意見書一覧

「高速電力線搬送通信(以下P L Cと略す)設備にかかる許容値及び測定法」について、実施された場合の通信業務に与える影響を陳述し、影響を回避するために必要な妨害波規制値の修正について提案する。

去る 3 月 13 日に報道発表されました「高速電力線搬送通信設備に係る許容値及び測定法」は、パソコン等の情報技術装置の電磁妨害波許容値及び測定法に係る国内外の規格との整合性を保ちつつ、新たに開発された高速電力線搬送通信設備からの電磁妨害波を適正化し、電磁環境両立性 (EMC) を実現しうるものであると考えております。

図5 通信線端子妨害波電圧の測定（通信状態）

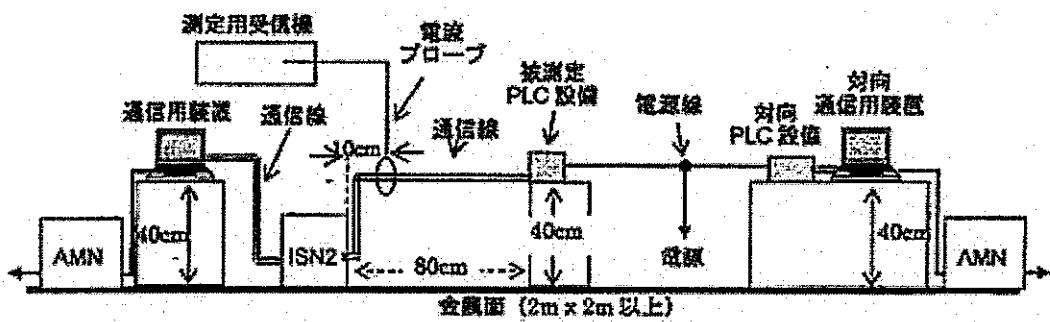
報道資料別添 1 「高速電力線搬送通信設備に係る許容値及び測定法 (案)」の図 5 において、被測定 PLC 設備 - ISN2 間の通信線の金属面からの高さを 40 cm とし、当該図面を下図のように修正することを提案いたします。(赤で表示された部分が修正箇所となります。)

今回の許容値及び測定法（案）は国際無線障害特別委員会（CISPR）が発行する情報技術装置の妨害波許容値及び測定法の規格（CISPR22）に準拠したものとなっています。この CISPR22 の最新版である第5版では、9.5.2 項において信号ケーブルの基準大地面からの高さを、長さ方向の全体にわたり 0.4 m とするよう規定しております。また、図7がこの規定を反映したものとなっております。

ケーブル（通信線）の基準大地面（金属面）からの高さは、ISN2 側からみた被測定 PLC 設備のコモンモードインピーダンスに大きく影響し、コモンモードインピーダンスの違いは伝導妨害波のレベルに大きく影響します。したがいまして、国際規格への整合性及び伝導妨害波測定の精度及び再現性の面から、今回提案いたしました修正は重要なものであると考えます。
